**BOLETIN
DE SERVICIO**

BS 020 233

FECHA	GRUPO	NRO.	VERSIÓN	PÁGINAS
15-05-2025	233	BS 020 233	1	2
ASUNTO	Rotura de soporte del filtro separador de agua tipo turbina			TIPO
				Correctivo
CHASIS INVOLUCRADOS	MODELO	VERSIÓN	DESDE	HASTA
Todos	DFL1160	VR270	may. 2025	-

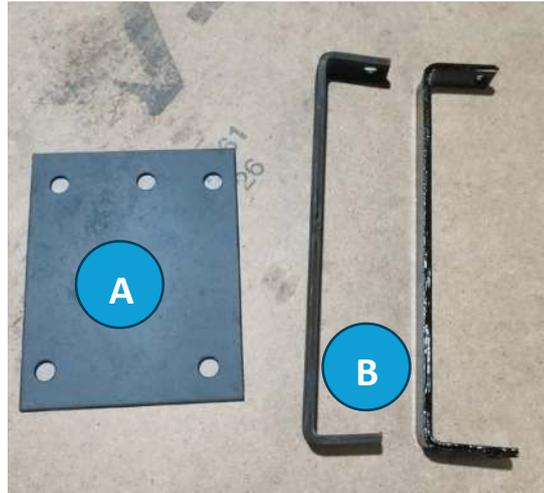
En los vehículos Dongfeng, modelos VR270 puede presentarse rotura del soporte del filtro separador de agua tipo turbina, debido a fractura del material por vibraciones.

La pieza que fija este componente al chasis, termina siendo afectada por fatiga del material. El los tornillos se desajustan y soporte se fractura, desprendiéndose el filtro de su posición.

Soporte fracturado

Filtro separador de agua, desprendido de su posición

La acción correctiva de esta rotura, es la instalación del kit de reparación con numero de parte **1125121-T03Y0-1MDV**. El kit tiene tres (3) piezas, las cuáles son:

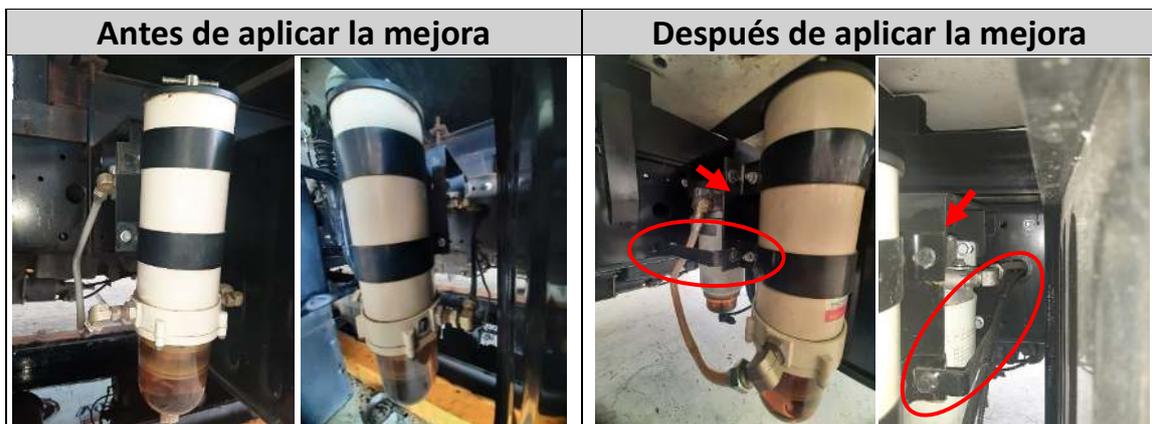
- Una (1) placa de fijación "A" de 18 cm x 14 cm y 3 mm de espesor.
- Dos (2) refuerzos de fijación "B" al chasis: pletina 25.5 cm x 6 mm de espesor con longitud del desarrollo de la pieza de 0.70 cm

Una vez instalado el kit de reparación, reajustar los tornillos a los 10.000 Km / 200 horas / 3 meses. **Par de apriete: 55 Nm**
